Boletim técnico

TCK42CRD-06 - 2.5 YD25DDTi

Diferenças de design entre a FAI e o original

TB0056

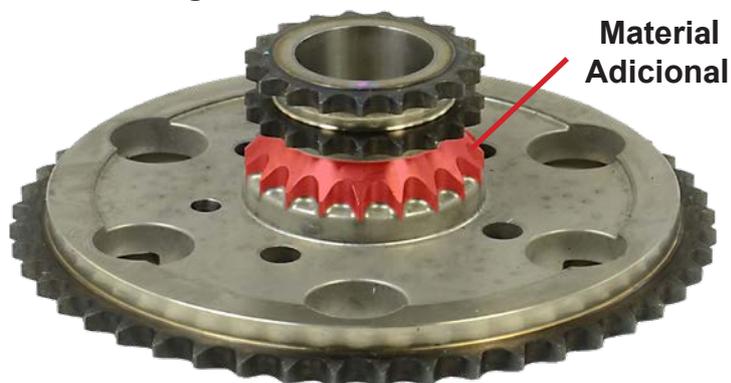
A imagem abaixo mostra a roda dentada da bomba de injeção que foi fabricada pela FAI em comparação com o design original do fabricante.

A roda dentada fornecida pela FAI é uma substituição direta, com a única diferença sendo o material e os métodos de produção usados durante a fabricação.

O design da FAI é reforçado pelo uso de aço forjado em vez de metal em pó. Devido à resistência adicional da versão FAI, a junção entre as rodas dentadas duplex e simplex não precisa do material adicional, conforme indicado abaixo.
